VOLVO

TP 35081/1
1200.6.81
Dutch
Printed in the
Netherlands

Overzicht van de wijzigingen en introducties voor modeljaar 1982

Carburateur B14.3E

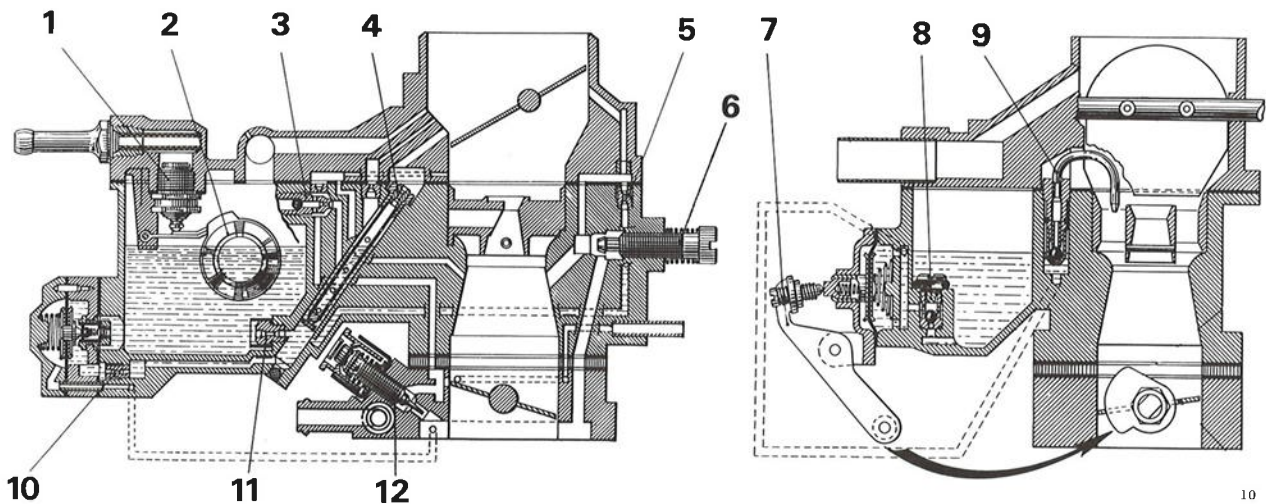
De carburateur van de B14.3E is een **Solex** valstroom-carburateur met één venturi.

Typeaanduiding: 32-SEIA REN 796.

Evenals bij de Weber carburateurs is de Solex carburateur voorzien van een CO-constantsysteem.

Dit systeem bestaat uit een toegevoegd luchtkanaal over de gasklep en een regelschroef (A).

Met behulp van deze regelschroef kan het stationaire toerental ca. 6,6 r/s (400 rpm) worden gewijzigd zonder noemenswaardige invloed op het CO-gehalte van de uitlaatgassen.

De stationaire CO-afstelling is in de fabriek verricht. De mengselregelschroef is na deze afstelling verzegeld.

Gasbedieningsmechanisme B14 motoren

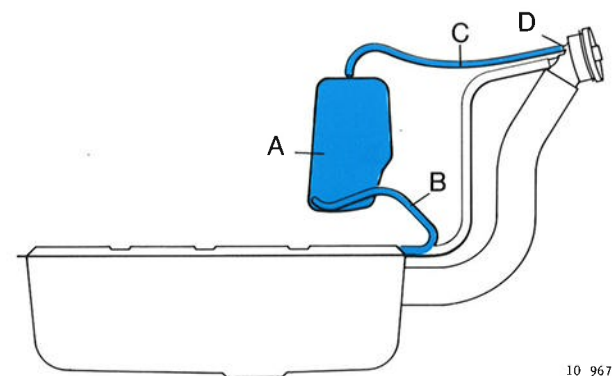
Het gasbedieningsmechanisme op de motor is gewijzigd en verplaatst van het kleppendecksel naar een speciale steun op het spuitstuk.

Het mechanisme van de B14.3E motor is verschillend van dat van de B14.2E en -3S motoren.

B14.3E: trekmechanisme (A)

B14.2E/3S: duwmechanisme (B).

Bij alle uitvoeringen is aan het gaspedaal een draai-veer aangebracht.

Expansietank toegevoegd aan de brandstoftank, B14 uitvoering

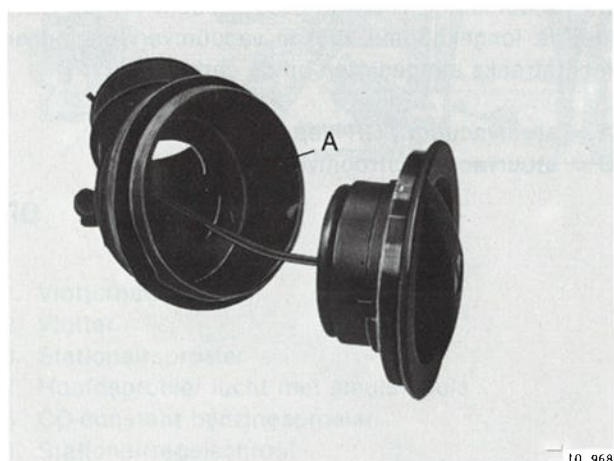
Om te voorkomen dat bij een volle brandstoftank, ten gevolge van expansie, brandstof uit de vulopening stroomt, is een expansietank toegevoegd.

Deze is geplaatst aan de rechter zijde achter het kofferruimtepaneel.

De onderzijde van de expansietank (A) is door middel van een slang (B) aangesloten op de bovenzijde van de brandstoftank.

Aan de bovenzijde van de expansietank is een slang (C) aangebracht, welke in verbinding staat met een gec calibreerde opening (D) in de vulhals.

Tijdens het tanken zal de brandstof in de brandstoftank stijgen tot aan de verbindingsslang (B) en zal dan doordat de opening (D) gec calibreerd is niet verder in de expansietank stromen.

Na het aanbrengen van de tankdop kan nu eventueel expanderende brandstof uit de brandstoftank uitwijken naar de expansietank.

Nieuwe afsluitdop voor de brandstoftank

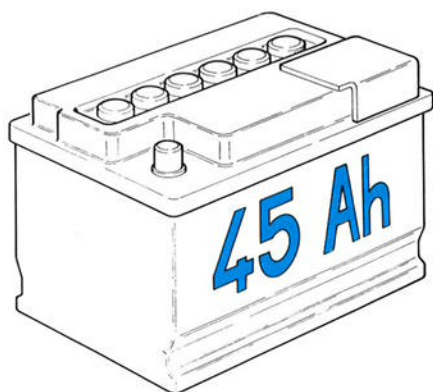
De afsluitdop voor de brandstoftank is constructief verbeterd.

Het los- en vastdraaien gaat gemakkelijker, terwijl de dop tevens beter afsluit.

Tegelijk met de afsluitdop is ook de vulhals (A) vernieuwd.

Afsluitdop en vulhals zijn alleen als set uitwisselbaar met de oude uitvoering.

Accu B19 Europa uitvoering

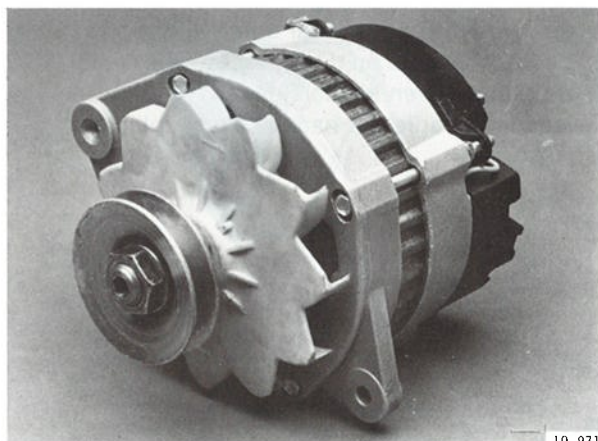
De B19 Europa uitvoering is uitgerust met een accu met een capaciteit van **45 Ah** (was 55 Ah).

Voor de Zweden uitvoering blijft de 55 Ah accu gehandhaafd.

Dynamo B14

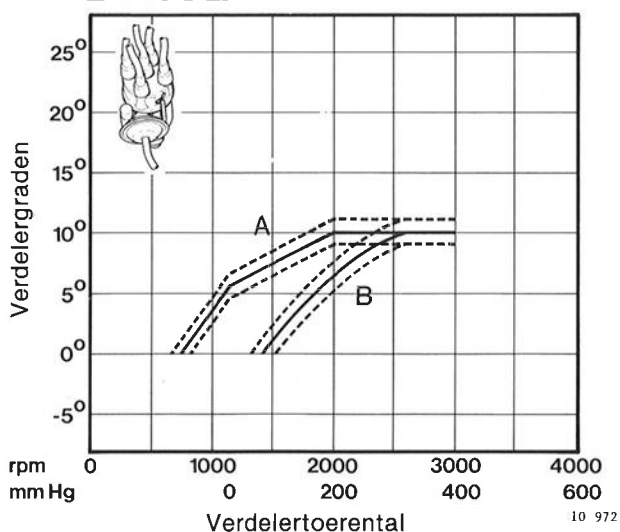
Alle B14 motoren zijn uitgerust met een nieuwe dynamo: **Paris-Rhône A13N64**.

De specificaties van deze dynamo zijn gelijk aan de vorige uitvoering, maar de poelieas is verlengd als aanpassing aan de nieuwe waterpomp.

Om bij een laag motortoerental meer vermogen uit de dynamo te kunnen halen is de diameter van de dynamopoelie verkleind.

De overbrengverhouding krukspoelie - dynamopoelie is nu **2,1** (was 1,9).

De ingebouwde spanningsregelaar is gelijk gebleven.

Stroomverdeler B14.3E motor

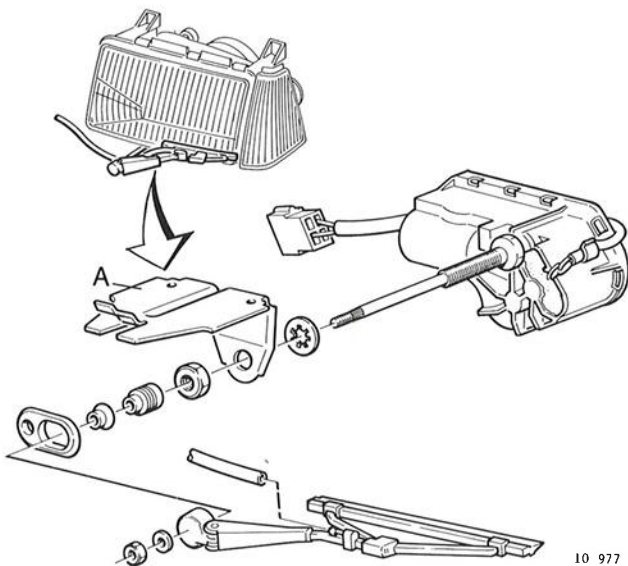
De B14.3E motor is uitgerust met een Ducellier stroomverdeler (525351A) met vervroegingscurven zoals hiernaast afgebeeld.

Ontstekingstijdstip in krukasgraden vóór BDP (vacuümslang los)

Statisch	$10^{\circ} \pm 1^{\circ}$
Motortoerental 12-13 r/s (700-800 rpm)	$10^{\circ} \pm 1^{\circ}$
Motortoerental 42 r/s (2500 rpm).....	$22^{\circ} \pm 2^{\circ}$

Gewijzigde koplampwisser/wasinstallatie

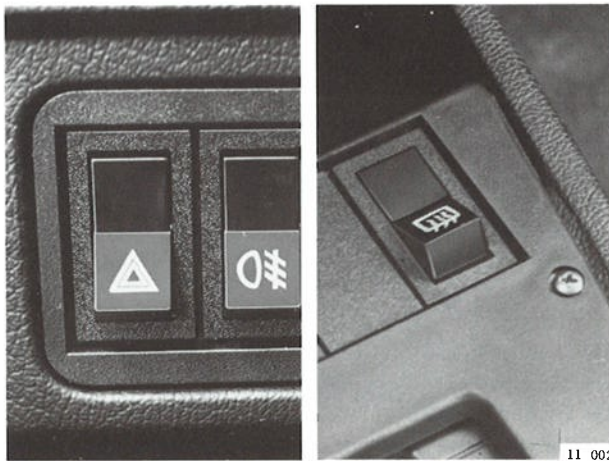
De motoren van de koplampwisser/wasinstallatie zijn aangepast aan de nieuwe voorzijde van de auto. Tevens is de constructie verbeterd en is montage en demontage van de motoren eenvoudiger geworden. De motoren zijn door middel van een stalen steun (A) bevestigd aan de onderzijde van de koplampunits.

Schakelaars verplaatst

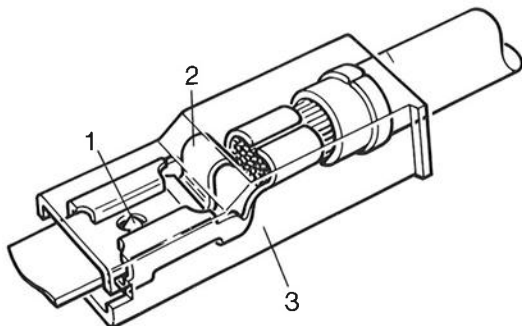
Met het doel de bedieningselementen voor verwarming en ventilatie op één plaats te concentreren zijn de schakelaars voor achterrautverwarming en waarschuwingsknipperlichten van plaats verwisseld. De schakelaar voor de achterrautverwarming bevindt zich nu in de console en de schakelaar voor de waarschuwingsknipperlichten bevindt zich in het dashboard.

Nieuwe connectors voor elektrische aansluitingen

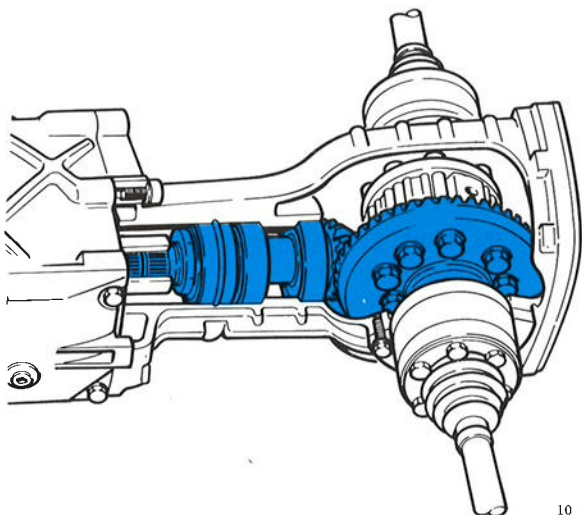
Om de elektrische aansluiting te verbeteren zullen connectors van het „positive lock” type worden toegepast. Momenteel is dit al het geval bij:

De „positive lock” connector kan alleen worden losgenomen door aan de isolator te trekken en kan niet worden losgenomen door aan de bedrading te trekken.

De „positive lock” connector is voorzien van een borglip (1) met hieraan vast een drukpal (2).

De borglip zorgt ervoor, dat de connector na het aansluiten geborgd is en niet zonder meer los kan gaan. De vorm van de isolator (3) is zodanig, dat de drukpal wordt ingedrukt als er aan de isolator getrokken wordt.

Hierdoor komt de borglip vrij, waarna de connector moeiteloos kan worden losgenomen. Als er echter aan de bedrading getrokken wordt, blijft de connector geborgd.

Gewijzigde eindreductie

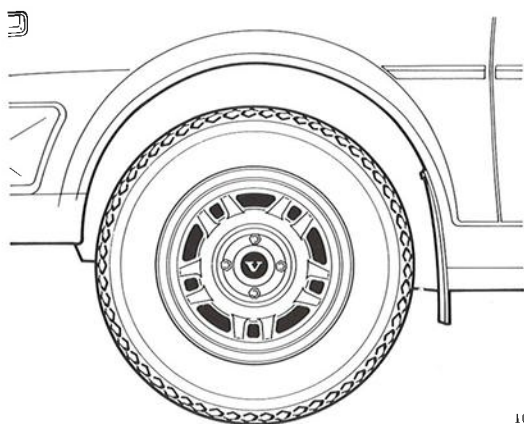
Zowel bij de B14 uitvoering als bij de B19 uitvoering is de eindreductie naar de achterwielen gewijzigd:

B14 uitvoering **3,82** (was 3,91)

B19 uitvoering **3,45** (was 3,64).

Door deze verandering wordt het brandstofverbruik gunstig beïnvloed en wordt slijtage van de eindaandrijving tot een minimum beperkt.

Nieuwe voorstoelen DL(S) en GL(S) modellen

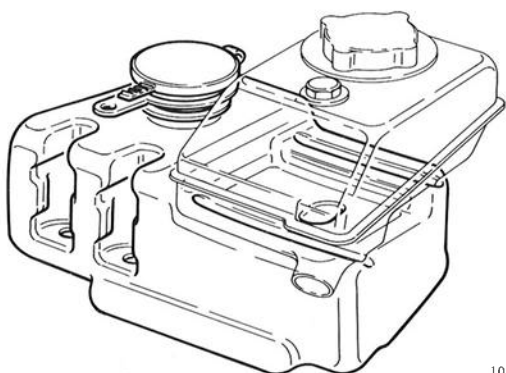
De stoelen voor de DL(S) en GL(S) modellen geven meer zijdelingse steun door gewijzigd schuimrubberprofiel van zitting en rugleuning.
